## Projet de Construction de Trois (03) Échangeurs à Abidjan

### Réponses à une demande d'éclaircissements

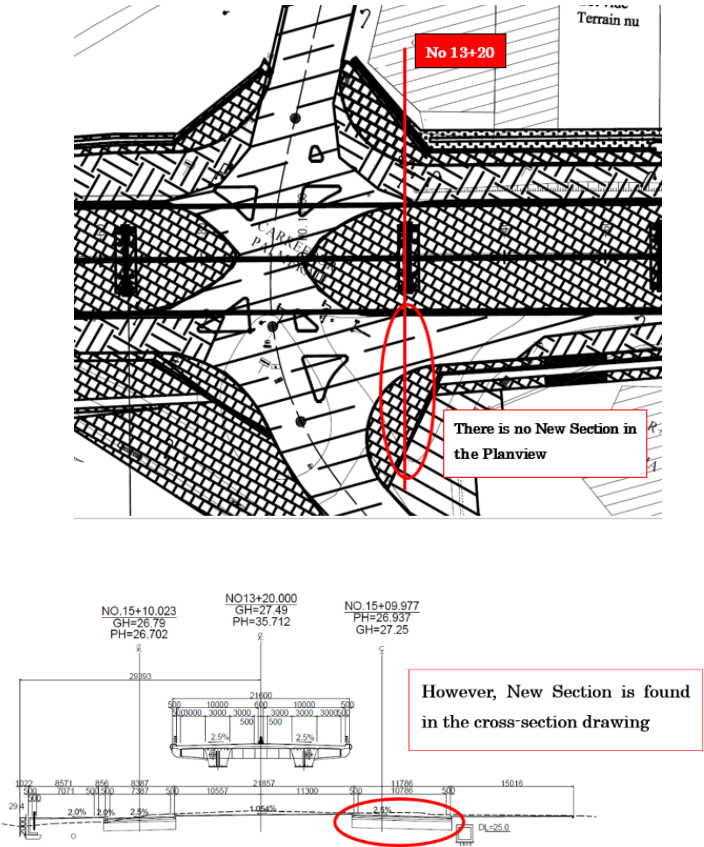
No.	Item/Section/Volume/Part	Page/Plan	Questions	Réponses
11	<p><b><u>Famille N Éclairage public</u></b></p> <p>Détail Quantitatif et Estimatif Travaux à l'entreprise Prix unitaires Famille N. Éclairage public</p> <p>« Numéro des prix 3.02 PANNEAU DE COMMANDE DU CANDELABRE »</p>	7	Pouvez-vous nous donner plus de détails sur le type d'équipement demandé ?	Nous vous invitons à lire le CCTP volume II de la page 405.
12	<p><b><u>Famille N Éclairage public</u></b></p> <p>Détail Quantitatif et Estimatif Travaux à l'entreprise Prix unitaires Famille N. Éclairage public</p> <p>« Numéro des prix 4.01 TROU DE LA MAIN (M) and 4.02 TROU DE LA MAIN (S) »</p>	7	Nous ne comprenons pas bien la définition de ce prix. Pouvez-vous clarifier ?	La réponse vous sera donnée le lundi 06 Avril 2020
